S10.7

DIMNA ZAVESA

SADAR + VUGA d.o.o. Wolfova 1, 1000 Ljubljana, Slovenija	SADAR + VUGA	FAZA: PZI	MERILLO: 1:25
OBJEKT: Skatepark Stožice		ŠT. PROJEKTA: 359-19	DATUM: februar 2020
RISBA: Odstranitev dimne zaveses Demontaža			ŠTEVILKA LISTA: S10.9

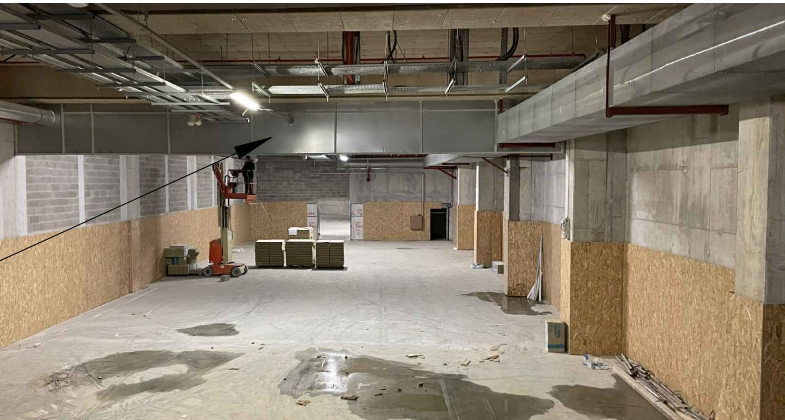
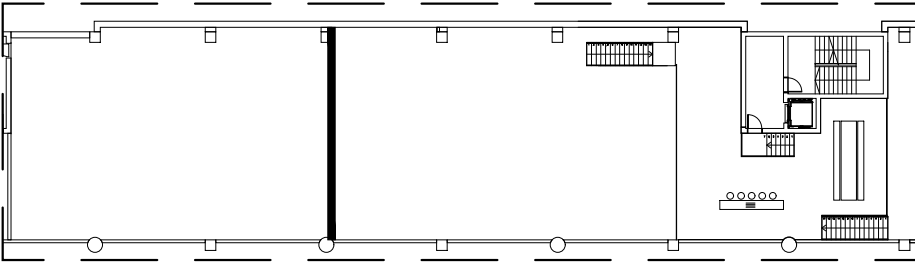
OPIS:	Zaradi nove požarne sheme v tem prostoru ni več potrebe po dimni zavesi. Dimno zaveso se odstrani vključno z podkonstrukcijo in se zagotovi enakomerno osvetlitev prostora za uporabnike.
